1. 片開き戸/親子戸 マグネット式ラッチボルトへ変更

2. 引込みポケット戸の標準引手を小口引手へ変更

3. 錠の標準設定色をサテンニッケル色からクローム色に変更

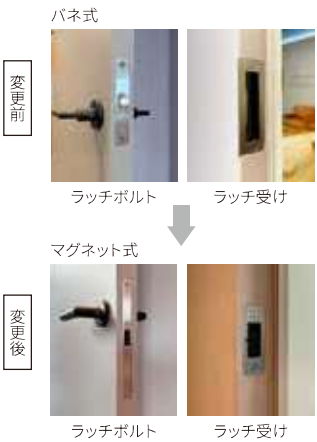
片開き戸/親子戸のラッチボルトをバネ式からマグネット式に変更いたします。これに伴いバネ式のラッチボルトに対応しているレバーハンドルは全て廃番となります。

※ケース錠、表示錠、間仕切錠も変更となります。

枠の加工が変わるため互換性がありません。
枠と扉のお見積り及びご発注時期にご注意ください。

4本溝4枚引違い戸 (非連動) [特注]

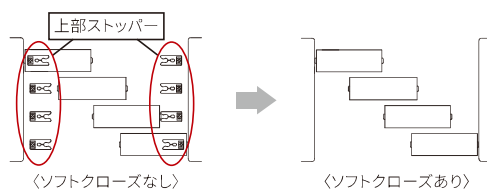
特注開閉様式4本溝4枚引違い戸 (非連動) で、ソフトクローズのオプション対応が可能となりました。

納まりは変わりませんが、下記2点が変更となります。

① 上部ストッパー (8個) が付きません

② 跳ね上がり防止ナットが付きます

5. 玄関収納ブリリア/クリフ カウンター材長さ変更の特注対応範囲拡大

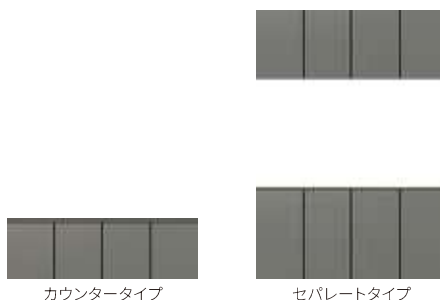
カウンター材長さ変更の特注対応範囲を拡大いたします。
変更前:最大2,000mm→変更後:最大2,400mm
